“原子力発電所に対する地震を起因とした確率論的リスク評価に関する実施基準：201\*（案）”

公衆審査 内田剛志様ご意見への回答

2014. 6. 26

一般社団法人日本原子力学会  
標準委員会

図 W.2—起因事象分類の例 (PWR)

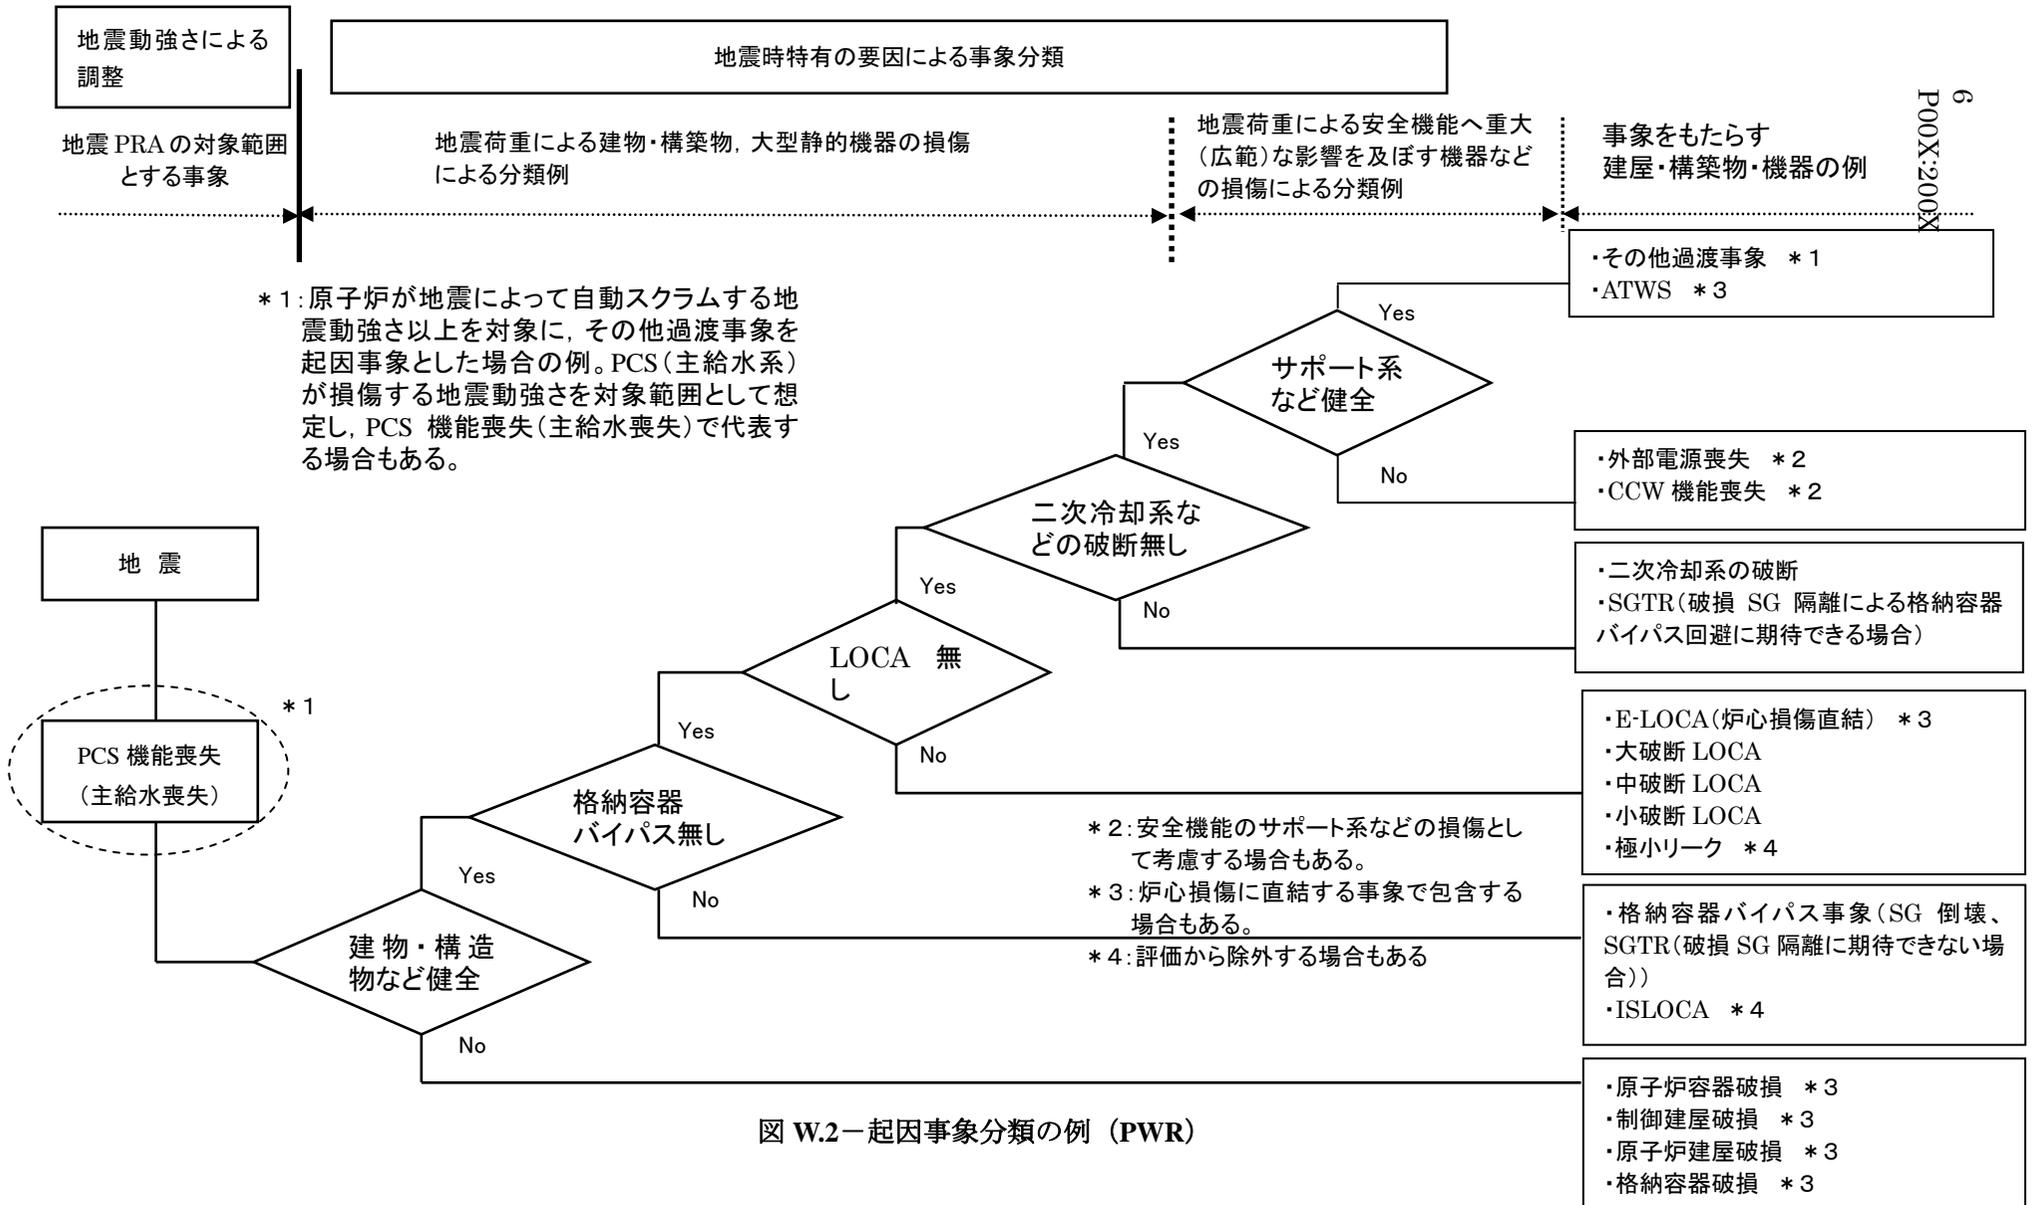
ご意見		内容	回答
ご意見箇所	ご意見番号		
附属書W (参考) 起因事象の分類の考え方 W-2	1	・「二次冷却系などの破断無し」でNoと判定された場合の行き先にSGTRが記載されている。SGTRは原子炉冷却材圧力バウンダリ（SG伝熱管）の破損であり、2次系破断とは全く異なる。格納容器バイパスに含まれる事象である。	ご指摘のとおり、SGTRは原子炉冷却材圧力バウンダリの破損に相当しますが、内的事象PRAを含め、起因事象の分類においては、事象収束シナリオの違いに着目し、SGTRはLOCAとは区別して考えることとしております。 また、二次冷却系の破断とは別ものであることもご指摘のとおりですが、ここでは「などの破断」という記載で、構造的なバウンダリ破損が原因となるLOCA以外の起因事象としてSGTRを含むように表現したものです。現状の記載どおりとします。 なお、格納容器バイパスとSGTRの区別の考え方については、次のご意見への回答に示します。
	2	・同様に「格納容器バイパス無し」でNoとされた場合の行き先がSG損傷とあるが、これはSGTRと記載すべきではないか。「SG損傷」とはSGの倒壊を意味するのであれば、格納容器バイパスではないのではないか。	従来SGの損傷に関しては、簡易的に全て格納容器バイパスとして取り扱う場合が一般的で、図W.2もこれまではそのような評価の例を示しておりました。今回の改定では、炉心損傷の防止、格納容器破損の回避の可能性のあるシーケンスを評価し、その対応策を検討するために地震PRAを活用することが必要になる場合を考慮して、SGの損傷を以下のように分類した場合の例とすることを意図しておりました。

<p>a. 一次冷却系バウンダリが損傷した場合： <b>LOCA</b></p> <p>b. 二次冷却系バウンダリが損傷した場合：二次冷却系の破断</p> <p>c. SG 細管が損傷した場合：  ① 損傷の規模が小さく（破損した SG 及び細管本数が限定的等）、炉心が健全な状態で破損 SG の隔離（主蒸気隔離弁の閉止、作動した主蒸気逃がし弁、主蒸気安全弁の再閉止等により、破損 SG の二次側から格納容器外への放出経路を隔離）に期待できると評価した場合：<b>SGTR</b>  ② 損傷の規模が大きく、早期に炉心損傷し、破損 SG の隔離にも期待できないと評価した場合：格納容器バイパス事象</p> <p>d. SG の倒壊等の大規模な損傷により、一次冷却系バウンダリと二次系バウンダリが同時に損傷して、早期に炉心損傷し、さらに格納容器外への放出経路が形成されると評価した場合：格納容器バイパス事象</p> <p>ご指摘のあった分岐の行き先「格納容器バイパス事象（SG 損傷）」は、このうち c.②と d.が該当します。また、SGTR に到る分類は c.①が該当します。</p> <p>ただし、ご指摘のとおり、図 W.2 の記載が一部不適切で説明も不十分であったために誤解を与えたものと考えます。</p> <p>図 W.2 については表現を適正化するとともに、図中の注記等では説明が不十分と考え、付属書 W の W.1 に、SG 損傷を起因事象の観点で分類する際の図 W.2 での考え方の例として追記することとします。</p>
3	<p>・格納容器破損が附属書 U で独立して項目立てされているのに、図 W-2 では格納容器破損が明示されるべきではないか。</p>	<p>図 W.2 は、格納容器破損を原子炉建屋損傷に包含させた場合を例として示したものですが、ご指摘のとおり、付属書 U との不整合は混乱を招く懸念が考えられますので、原子炉建屋破損と並べて「格納容器破損」を追記することとしま</p>
